Chốt Rev C — quyết định và hệ quả

Bộ hồ sơ: Hộp Mahjong 152 quân, BURLORA · Đơn vị: mm
Nguồn số: tools/box_spec.py

Tài liệu này ghi lại các quyết định chốt trong phiên làm việc 29-08-2026, và — quan trọng hơn — **những chỗ các tài liệu trước đó sai hoặc đã hết hiệu lực**. Đọc nó trước khi đọc bốn tài liệu cũ.

HÌNH 12a — Tổng thể, nắp đóng

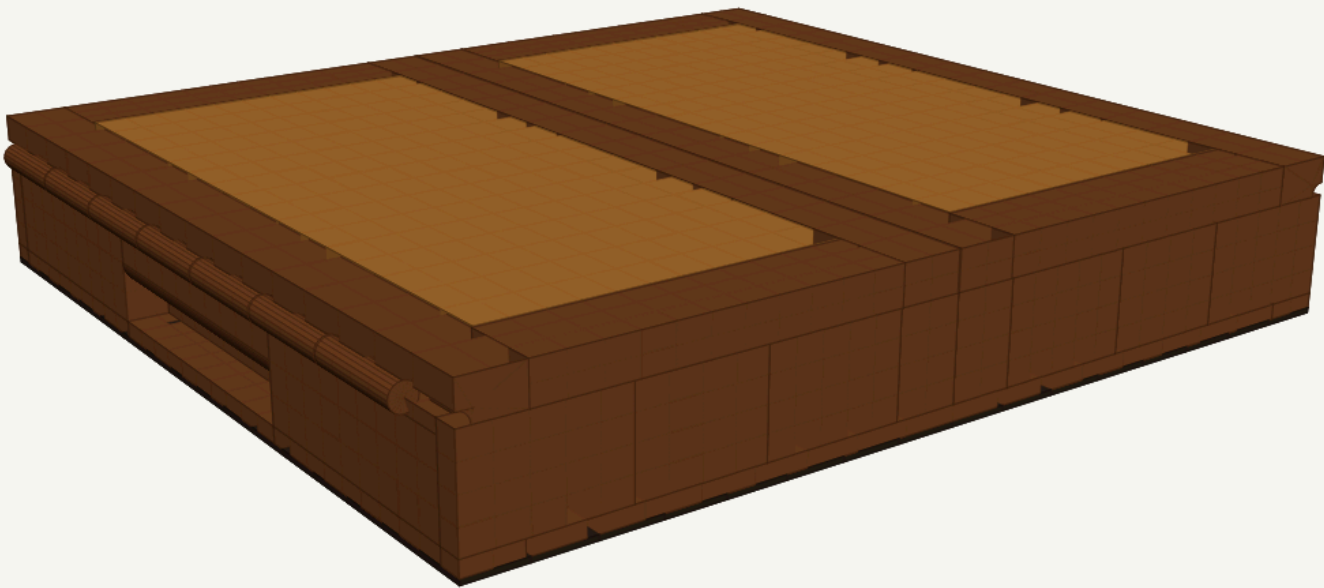
388.2 × 350 × 62 mm · 6.45 kg. Bản lề mặt mỏng gỗ Ø10.2, trục trên arris, nhô ra 5.1 mm mỗi bên — không hạ bậc, không một chi tiết kim loại. Hốc âm hai tay khe hở 22.6 × sâu 16. Tấm Nu ngang bằng mặt khung.

Hai yêu cầu "trần dốc 10°, bo mép" trước đây **chỉ nằm trong lời văn** của `handle_option_c.py`, không có trong `box_spec.py` và không có trong mô hình 3D. Đó chính là chỗ nhìn vào HÌNH 12a thấy hốc âm bị trống. Nay cả hai là kích thước thật, có tự kiểm, và vẽ ra ở **HÌNH 14** và **HÌNH 12f**.

HÌNH 12b — Nắp mở 180°

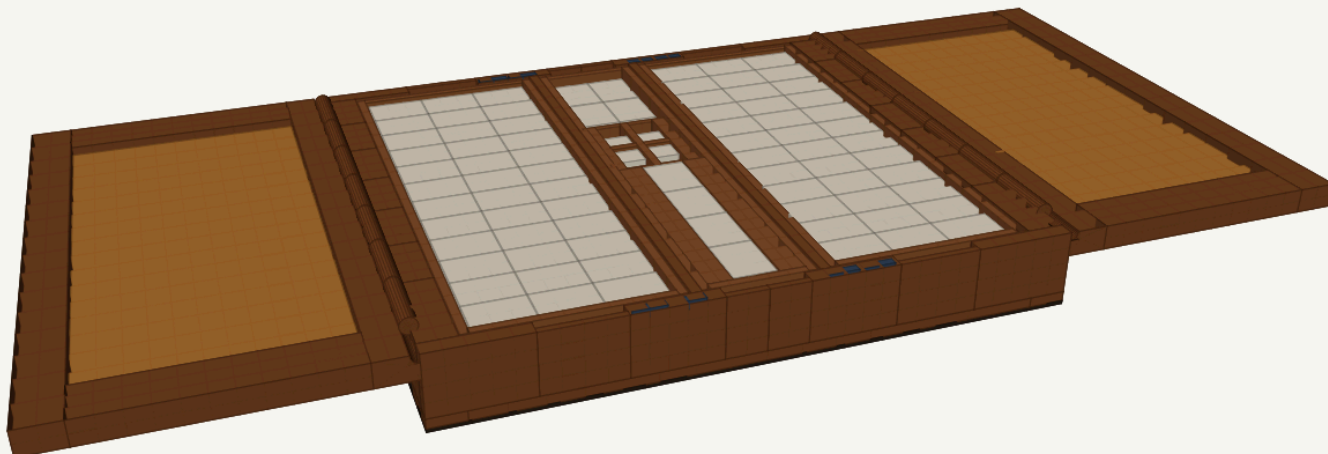
Hai cánh nằm ngang, mặt trên phẳng đúng cao độ vành thân Z47, vưon ra 189 mm mỗi bên. Lồng lõm của khung nắp chính là khay bỏ bài.
